Kreuzung Schönburg (Rosengarten)

Forderungen DIALOG Nordquartier 2013:

Kreuzung Schönburg / Rosengarten, Auflageprojekt 2021 (Ausschnitt)

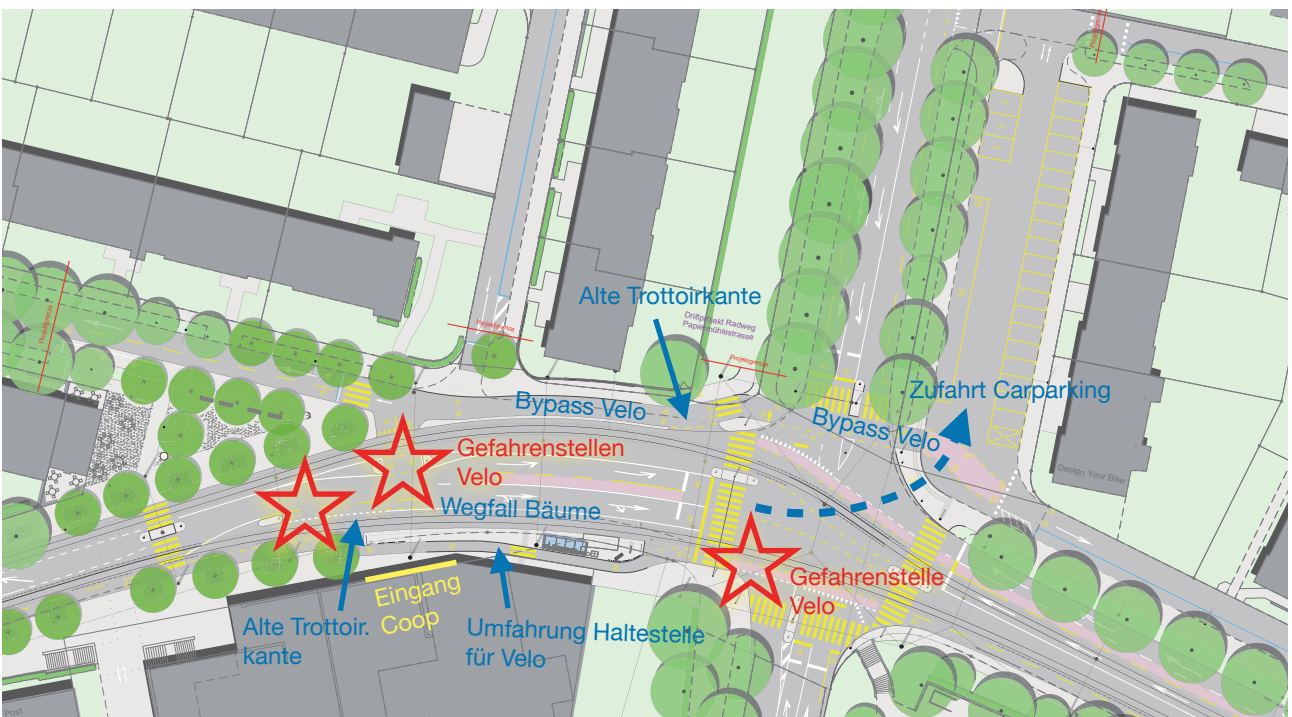
Zusätzlich hinzugekommen sind:

- Ausweitung Verkehrsflächen und beidseitige Verschmälerung der Trottoirs
- Umfahrung Haltestelle für Velo, Velo-Bypass Spitalackerstrasse - Papiermühlestrasse - Laubeggstrasse
- Entfall von Alleebäumen vor der Schönburg

Fazit: Die Situation wurde verschlimmbessert, insbesondere für Fussgänger und die Velosicherheit.

Haltestelle Schönburg stadtauswärts, Auflageprojekt 2021 (Ausschnitt)

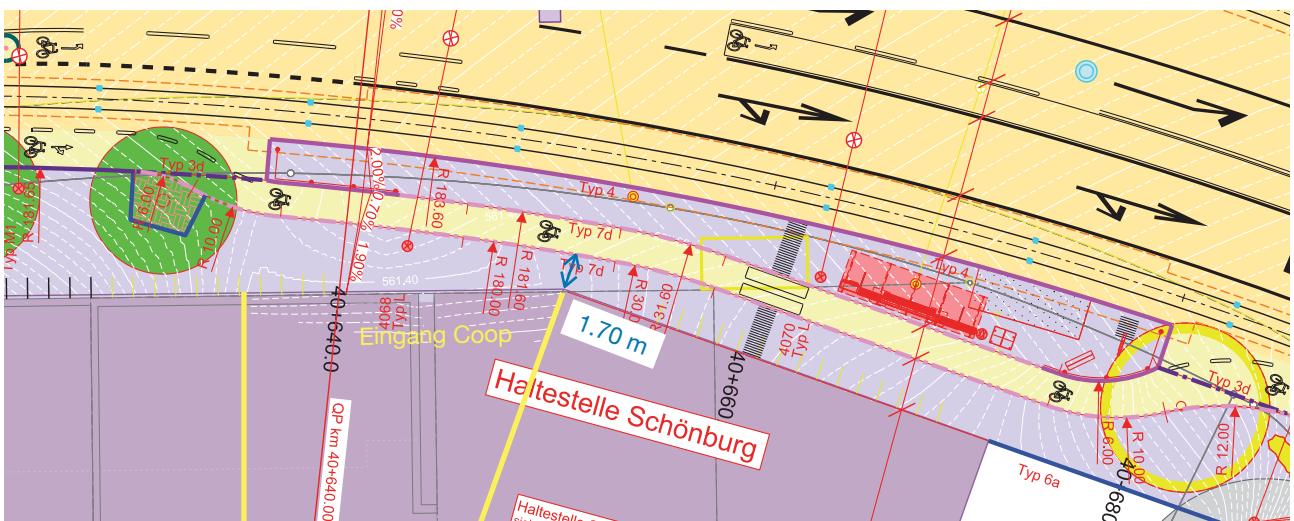
Das Trottoir vor dem Haupteingang vom Ladenlokal Coop wird stark zurückgestutzt. An der schmalsten stelle ist das Trottoir nur noch 1.70 m breit!
 Der Fussgänger muss sich am Rand der Verkehrsanlage vorbeischieben.
 Eine Vorzone vor dem Ladenlokal fehlt. Dies ist eine gänzlich unwürdige Eingangssituation und wirft viele Fragen auf.
 Grundlegende, städtebauliche Anliegen werden missachtet.
